Technical Bulletin

Accessory drive on Renault 1.5 DCi engines

Accessory drive
RENAULT
Clio II, Express, Kangoo, Rapid, Symbol
1.5 dCi
K9K700, K9K702, K9K710

Fig. 1

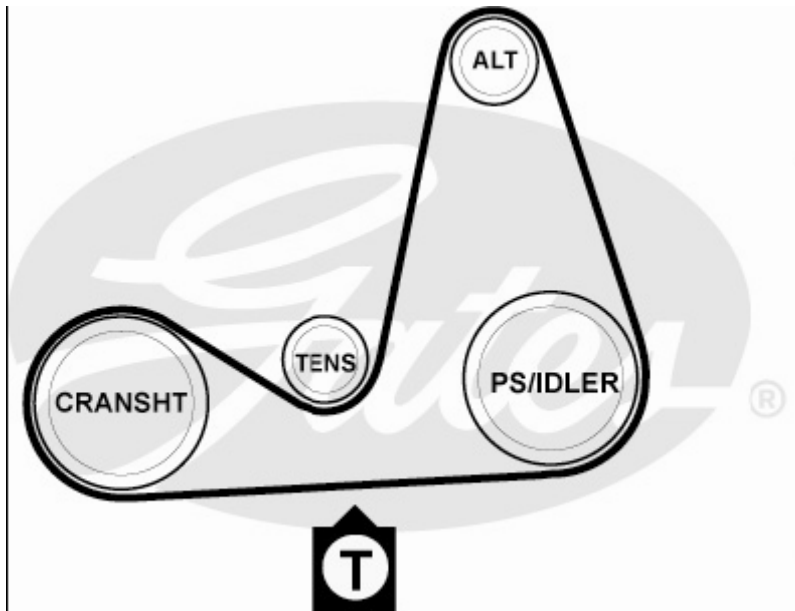
Mätningen skall utföras på botten spannlängden, mellan vevaxlen och servostyrningspumpen (eller löphjulet., bilar utan servostyrning) (Fig.1).

När STT-1 används så knappa in följande "8", "180" (virtuell spannlängd 180 mm). När Krikite[®], används så måste spänningen vara 70 Kg.

Spänn de båda skruvarna (36 Nm).
Vrid motorn 2 varv medurs.
